**INFORME N° 0123 -2023/MINEM-DGAAM-DEAM-DGAM**

Asunto : Informe final del Informe de Identificación de Sitios Contaminados de la Unidad Minera "Las Águilas", presentado por la empresa Consorcio de Ingenieros Ejecutores Mineros S.A.

Fecha : Lima, 28 de marzo de 2023

Ilustración 1. Modelo Conceptual inicial

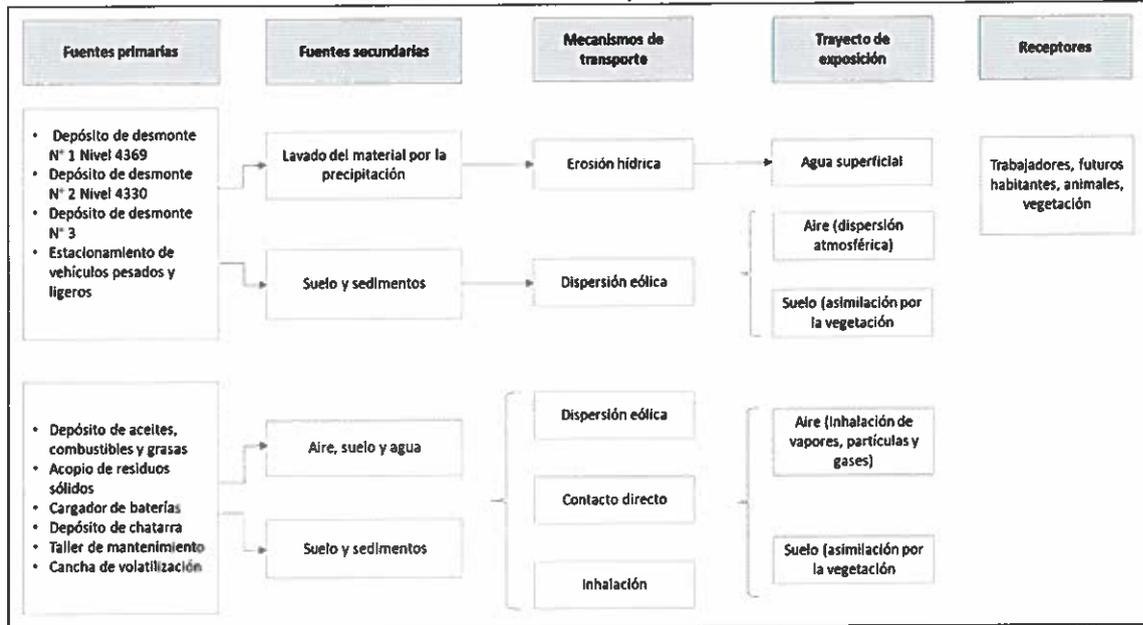
Observación N° 1.- En relación al escrito N° 2571681, en la respuesta a la Observación 03 Modelo conceptual inicial (del informe de evaluación inicial), el titular minero deberá corregir lo presentado, en consideración que el Modelo conceptual inicial que se solicitó debe estar relacionado con la investigación histórica y levantamiento técnico del sitio, y diferir del que se solicita en el ítem 4.2.9 modelo conceptual preliminar de la tabla N°4 de la Guía para la elaboración de Planes de Descontaminación de Suelos (PDS), ya que este último debe estar elaborado en relación a los resultados obtenidos del muestreo de identificación, a las fuentes potenciales, focos potenciales y al mapa de procesos.

Respuesta. - El titular minero presentó el Modelo Conceptual Inicial, señalando que en el área de operaciones no se ha registrado evidencia histórica de actividad comercial, industrial y/o extractivo, por tanto, el modelo conceptual solo está basado en el levantamiento técnico (inspección) del sitio y alrededores de los componentes.

Ilustración 2. Flujo de Procesos Unidad Minera Las Águilas

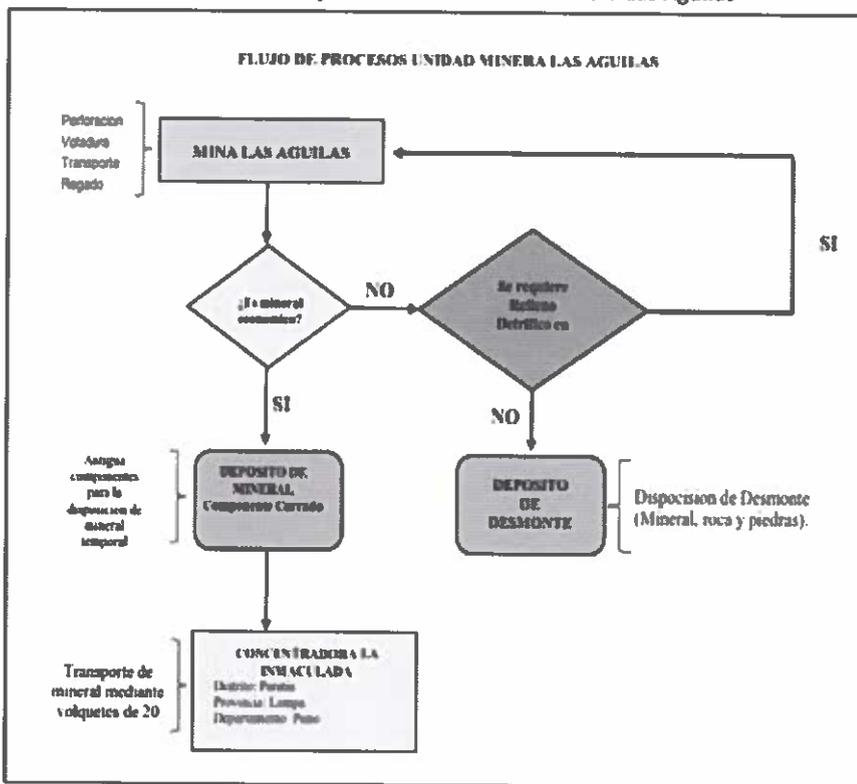
Observación N°2. En el ítem 2.1.e Mapa de procesos (Escrito N°2571681), se advierte lo siguiente:

Respuesta: El titular minero presentó la Tabla OBS N°2A-1 Mapa de Procesos y el flujo de proceso, indicando las unidades de procesos principales, componentes mineros, materia prima, productos y subproductos, insumos consumibles y residuos asociados.

Anexo 1. Modelo Conceptual Preliminar a detalle (E07 + Focos fuera del Predio)

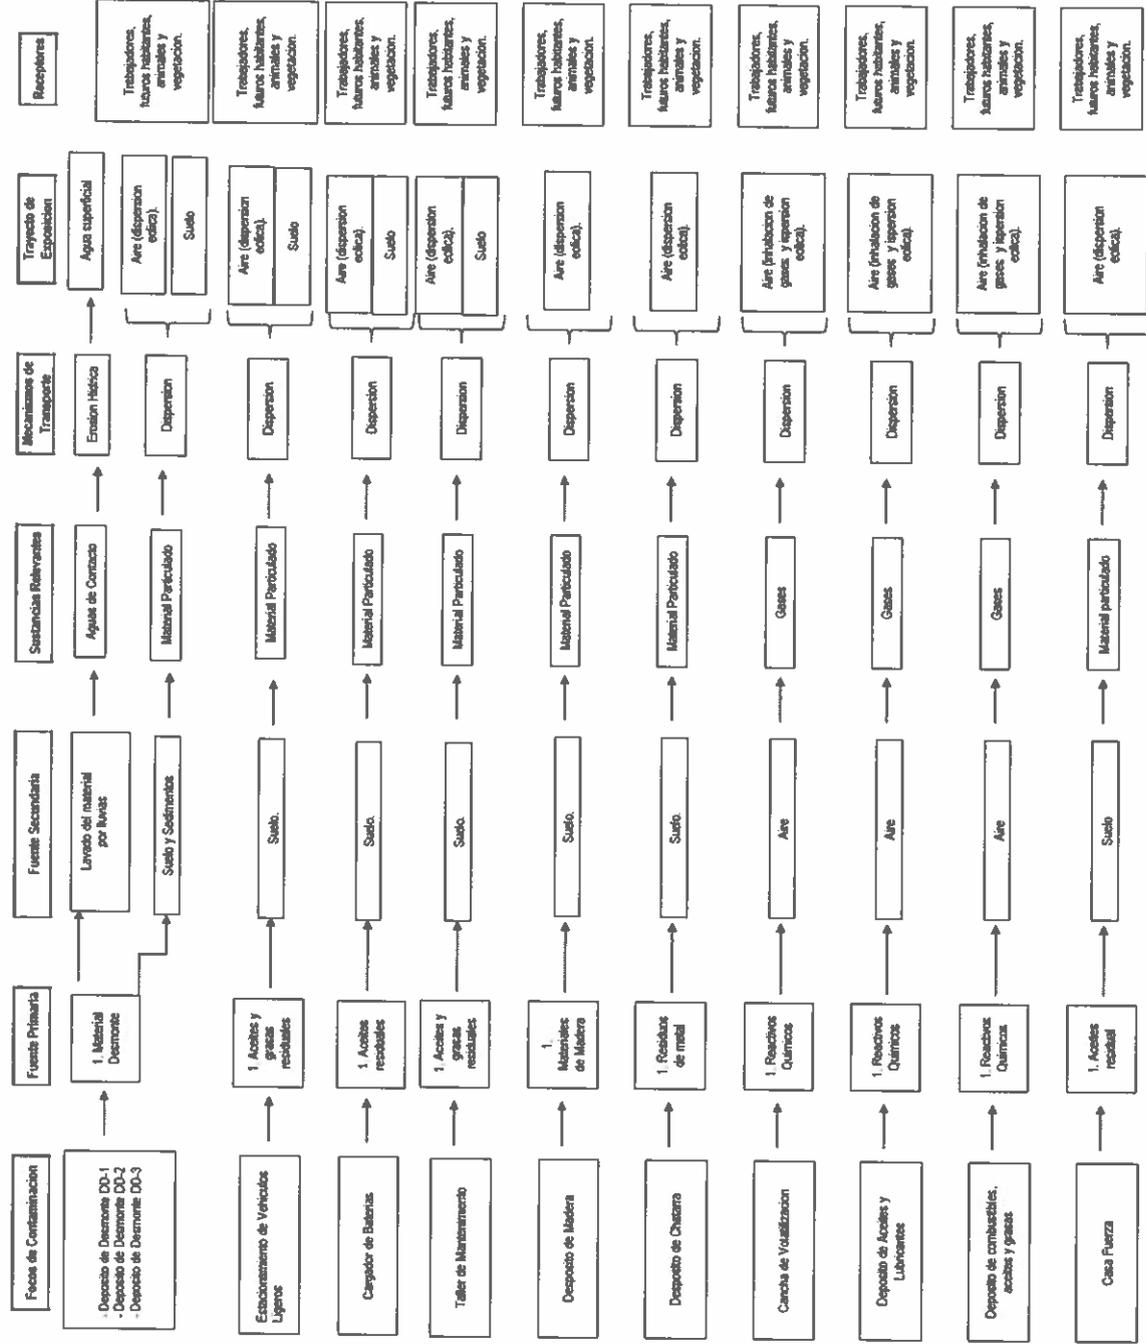
Observación N° 19.- El titular minero deberá ajustar el modelo conceptual preliminar presentado en la evaluación preliminar (forma hipotética), en función a los resultados obtenidos del muestreo y los focos identificados, a fin que el modelo conceptual preliminar sea más objetivo y real. Considerar el muestreo adicional referido a la Observación N° 12

Análisis.- El titular minero presentó la tabla OBS N°7-1 (en respuesta de la observación N° 7) señalando los focos potenciales considerando las fuentes presentadas en la tabla OBS N°4B-1 Fuentes potenciales de contaminación. No obstante, en función a la actualización de las fuentes y focos potenciales, el modelo conceptual preliminar debe ser actualizado.

Requerimiento de información complementaria.- El titular minero deberá actualizar el modelo conceptual preliminar considerando todos los focos señalados en la Tabla OBS N°7-1 presentada en la respuesta de la observación N° 7.

Respuesta: El titular minero señaló que considerando el muestreo adicional se tiene que el modelo conceptual no variará respecto al modelo preliminar, dado que no se halla información histórica relevante y los resultados obtenidos indican que ningún parámetro sobrepasó los valores establecidos en el ECA para suelo.

Respuesta: El titular minero adjuntó en el anexo 4 el modelo conceptual preliminar actualizado.
